DODATEK č. 4
ke Smlouvě o dílo ze dne 16.08.2023 ve znění Dodatku č. 1 – č. 3
(dále jen „Dodatek“)

na zhotovení díla „**III/3036, III/3049 Červený Kostelec – Česká Skalice, IV. etapa**“.

EVIDENČNÍ LIST ZMĚNY STAVBY

4.

VÝZTUŽ VYROVNÁVACÍ DESKY A KŘÍDEL, M 1:75

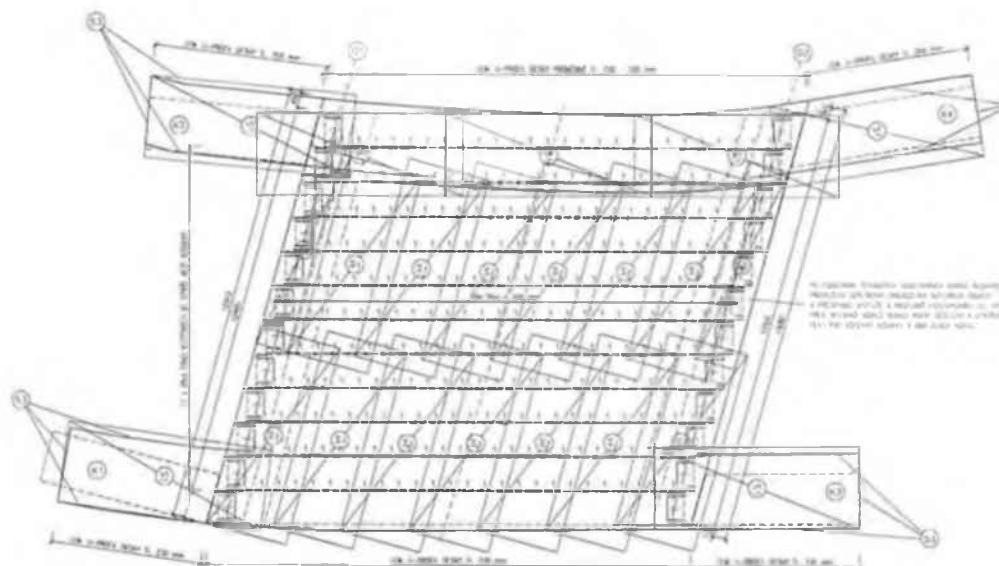
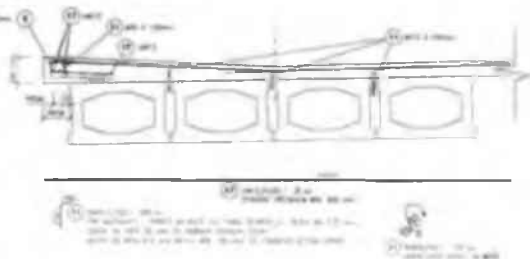
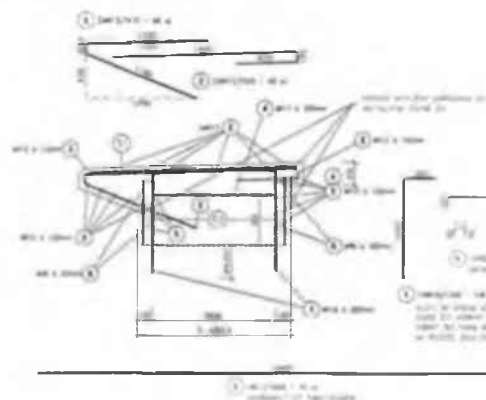
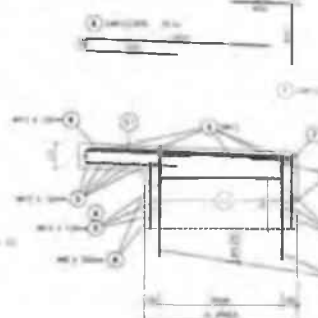
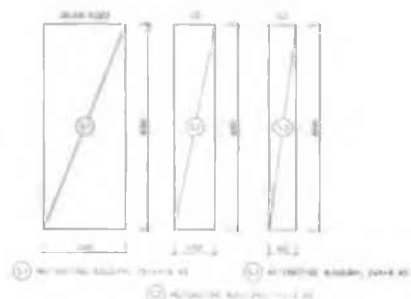
2. Po odstranění části vrchní stavby došlo k upřesnění rozsahu kubatury betonáží křídel mostu a navýšení metrů injektáží povrchu stávajících nosníků, které v době projektování nebylo možné přesně stanovit. Vícepráce 244 844,42 Kč bez DPH. Jedná se o dodatečné stavební práce, které nebyly zahrnuty v původním závazku ze smlouvy na zakázku, jejich potřeba vznikla v důsledku okolností, které zadavatel jednající s náležitou péčí nemohl předvídat, a tato změna nemění celkovou povahu zakázky. Položky oceněny dle ZOP bodu 12.3 a).

- 8/1 od 1.7.2024 bude uzavřena křižovatka Zblov
- 8/2 Na základě skutečného stavu mostovky a křidel bude v rámci RDS úprava kubatur betonáží
- 8/3 Na základě zjištěného stavu dochází k navýšení metrů injektáží povrchu nosníků.

29	333365 Cenová soustava SOD ZBV: 4.2	VÝZTUŽ MOSTNÍCH OPĚR A KŘÍDEL Z OCELI 10505, B500B Bez vazby na CS "uvažováno 200kg/m3 " "pol.č. 333325 25,500*0,2=5,100 [A]" "Viz výkres RDS `výztuž ŽB konstrukce 201_8`" 6,106 = 6,106 [A] A-5,100 = 1,006 [B]	T	6,106 5,100 1,006	----- 	-----

31	421365 Cenová soustava SOD ZBV: 4.2	VÝZTUŽ MOSTNÍ DESKOVÉ KONSTRUKCE Z OCELI 10505, B500B Bez vazby na CS "uvažováno 220 kg/m3 " "pol.č. 421325 44,440*0,22=9,777 [A]" "Viz výkres RDS `výztuž ŽB konstrukce 201_8`" 10,183 = 10,183 [A] A-9,777 = 0,406 [B]	T	10,183 9,777 0,406	-----	-----
